Wasserbauplan, Auflage

Wasserbauplan Orpundbach

Brücke Stöckenmattstrasse – Mündung Nidau-Büren-Kanal

Vorprüfungsbericht

Ausschnitte Wasserbauplan

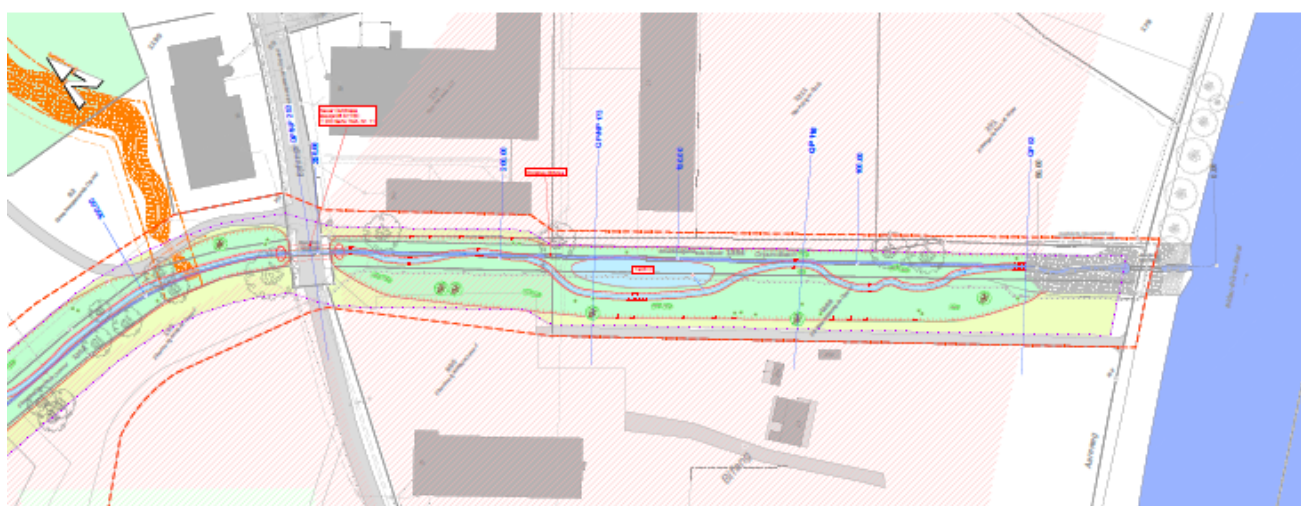
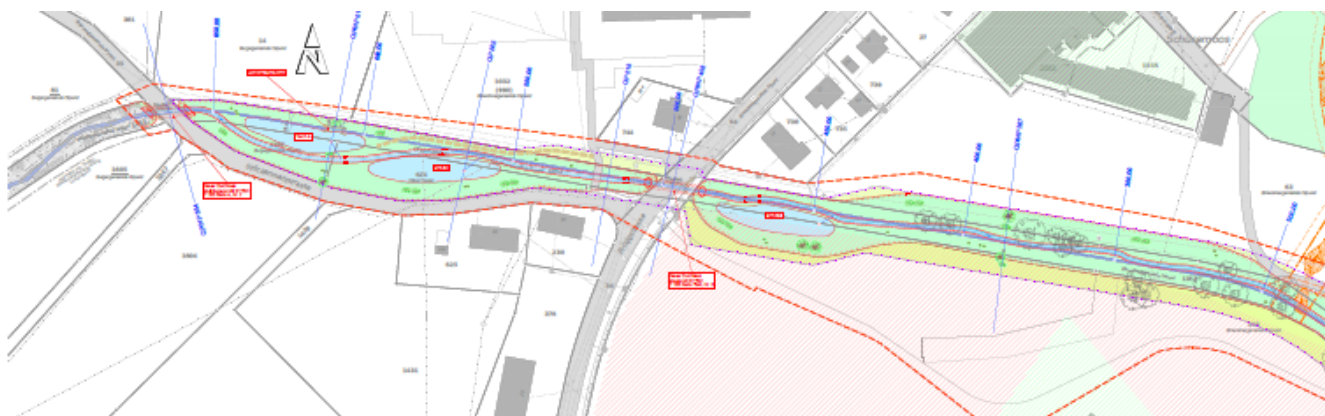
Mit den geplanten Hochwasserschutz- und Revitalisierungsmassnahmen werden die bestehenden Wegbreite infolge der zu erstellenden Profilerweiterungen und der Lichtraumprofile der erforderlichen Baugeräte (Bagger, Dumper usw.) stark eingeschränkt. Mit der Erstellung der neuen Bachdurchlässe in der Brügg-, Byfang- und Stöckenmattstrasse werden die Wander- Velo- und Fusswegverbindungen teilweise gesperrt. Die Sicherheit der zu Fussgehenden und Velofahrenden haben erste Priorität.
